Modification du Plan de Prévention des Risques d'Inondation de la vallée de la Seine sur la commune de Saint-Fargeau- Ponthierry

NOTICE DE PRESENTATION
**Complément au dossier de PPRI de
la vallée de la Seine de Samoreau à
Nandy approuvé le 31 décembre
2002**

Vu pour être annexé à
l'arrêté préfectoral n°
2013/DDT/SEPR/422
en date du 27 novembre 2013
La préfète,
signé
Nicole KLEIN

Modifications envisagées du zonage réglementaire du PPRI de la Seine approuvé en 2002
 (extrait du dossier de modification)

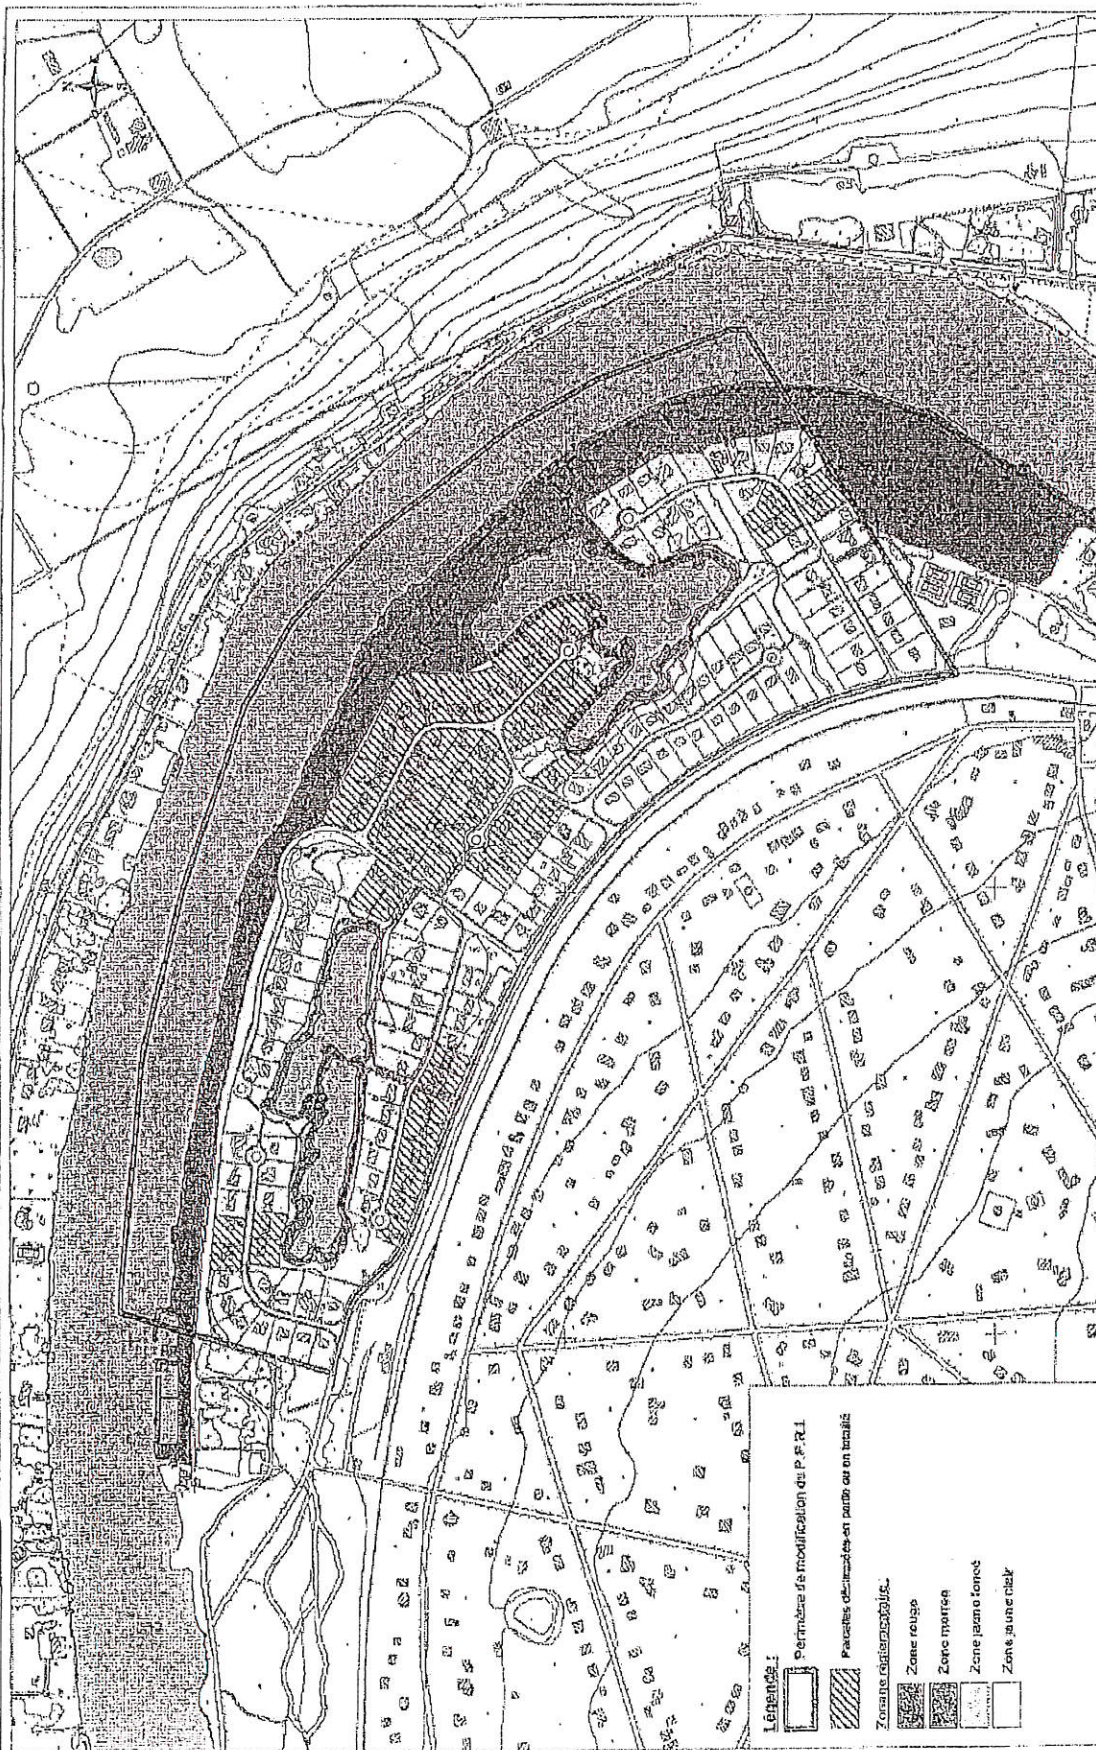
L'avis de la commune de Saint Fargeau Ponthierry a été exprimé par délibération du conseil municipal du 5 avril 2013. Le conseil municipal demande que la modification du PPRI intègre le déclassement des parcelles, partiellement concernées, dont les accès sont déjà libérés de toute contrainte réglementaire liée au PPRI.

DEMANDE que la modification du Plan de Prévention Risques Inondation (PPRI) de la vallée de la Seine de Samoreau à Nandy telle qu'elle figure en annexe de la saisine de la Préfète de Seine-et-Marne à la commune de Saint Fargeau Ponthierry en date du 12 mars 2013 intègre le déclassement des parcelles, partiellement concernées, dont les accès sont déjà libérés de toute contrainte réglementaire liée au Plan de Prévention des Risques d'Inondation de la vallée de la Seine sur la commune de Saint-Fargeau-Ponthierry.

En réponse à la demande formulée par le conseil municipal et le conseil communautaire, l'examen des conditions d'accès aux propriétés de la ZAC et de la carte des aléas modifiée a permis de proposer le déclassement partiel de 8 parcelles supplémentaires, voisines d'un ensemble de parcelles déjà déclassées. Bilan des modifications appliquées suite à la consultation des collectivités : Les 8 parcelles ont été ajoutées à l'annexe 2 du dossier et le zonage réglementaire a été modifié sur ces 8 parcelles : le zonage réglementaire correspond à la limite d'aléa sur les parcelles concernées.

Après application du contours des aléas sur ces 8 parcelles, 2 des 8 bâtiments concernés demeurent entourés d'eau d'après la carte des aléas, constituant ainsi un isolat et demeurant par conséquent inclus dans le zonage réglementaire.

Modifications envisagées du zonage réglementaire du PPRi de la Seine approuvé en 2002
 Service des Plans de Prévention des Risques
 Direction Régionale de l'Équipement, de l'Énergie et de l'Écologie
 Seine-Normandie

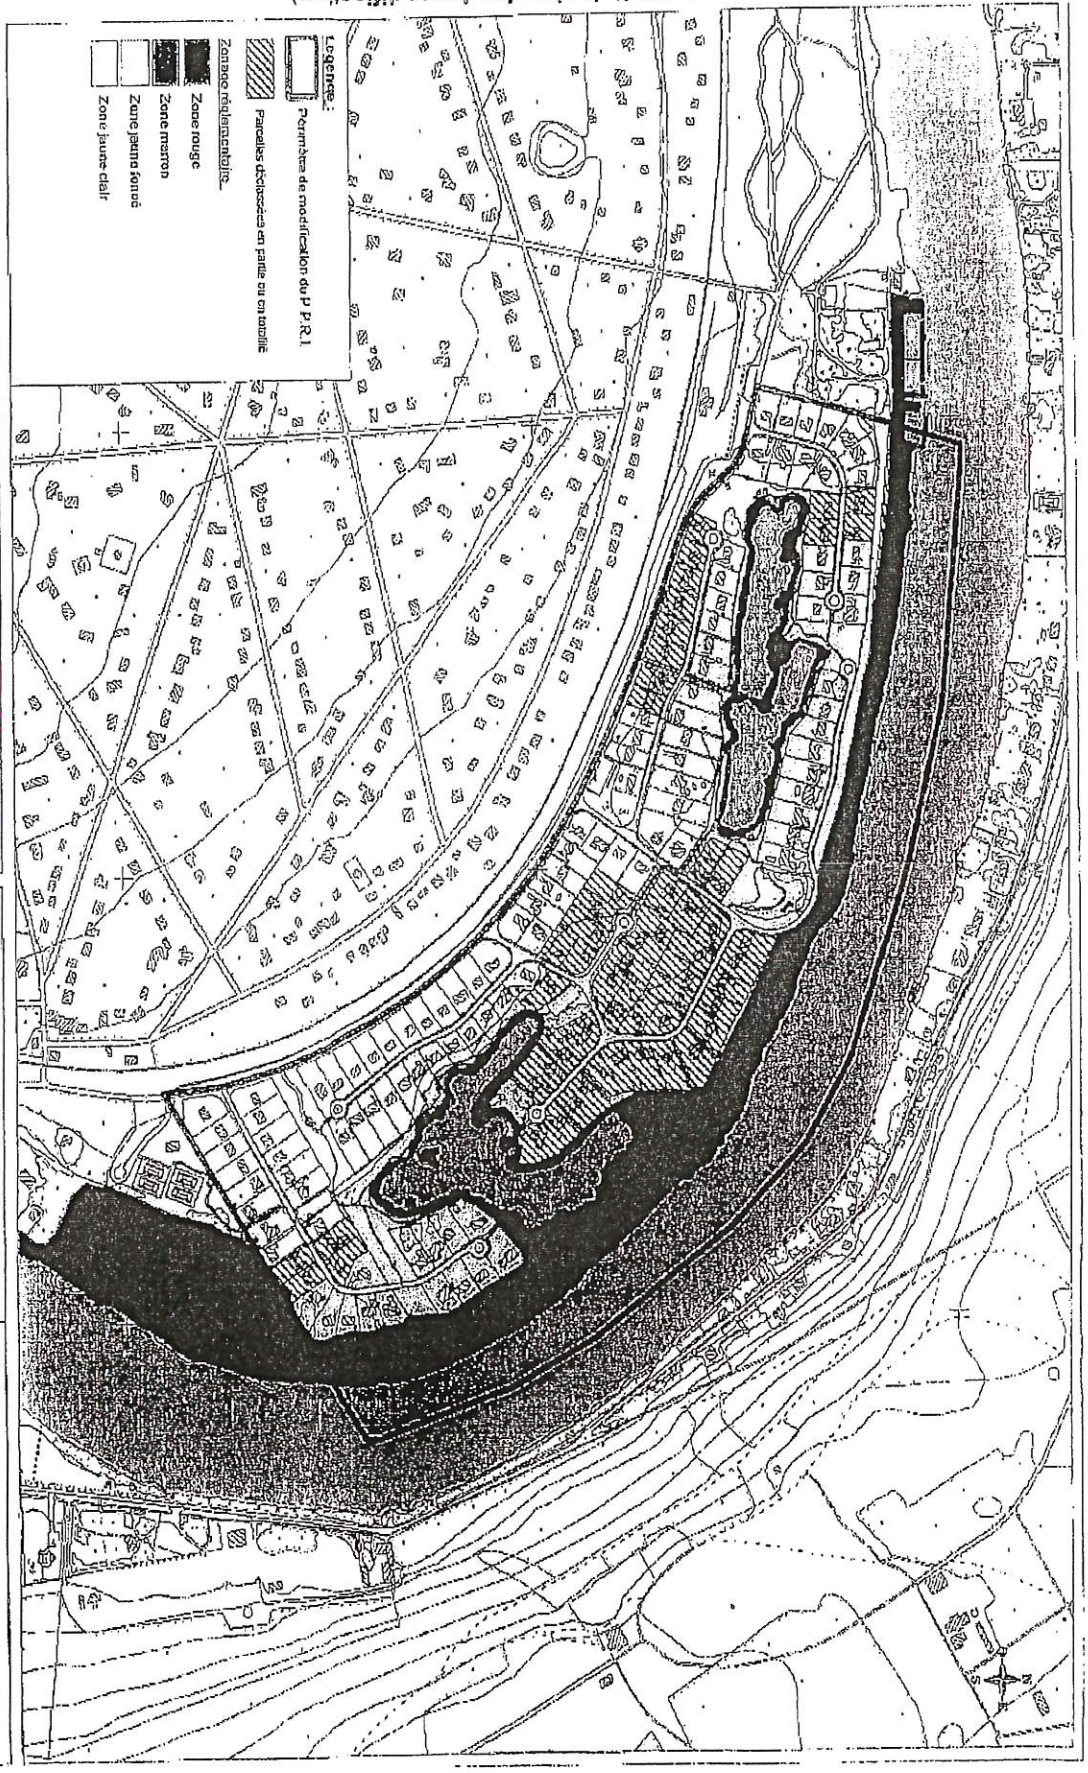
L'avis de la communauté de communes de Seine-Ecole a été exprimé par délibération du conseil communautaire du 9 avril 2013. Le conseil communautaire formule une demande similaire à celle du conseil municipal de Saint Fargeau Ponthierry.

DEMANDE que la modification du Plan de Prévention Risques Inondation (PPRI) de la vallée de la Seine de Samoreau à Nandy telle qu'elle figure en annexe de la saisine de la Préfète de Seine-et-Marne à la commune de Saint Fargeau Ponthierry en date du 12 mars 2013 intègre le déclassement des parcelles, partiellement concernées, dont les accès sont déjà libérés de toute contrainte réglementaire liée au Plan de Prévention des Risques d'Inondation de la vallée de la Seine sur la commune de Saint-Fargeau-Ponthierry.
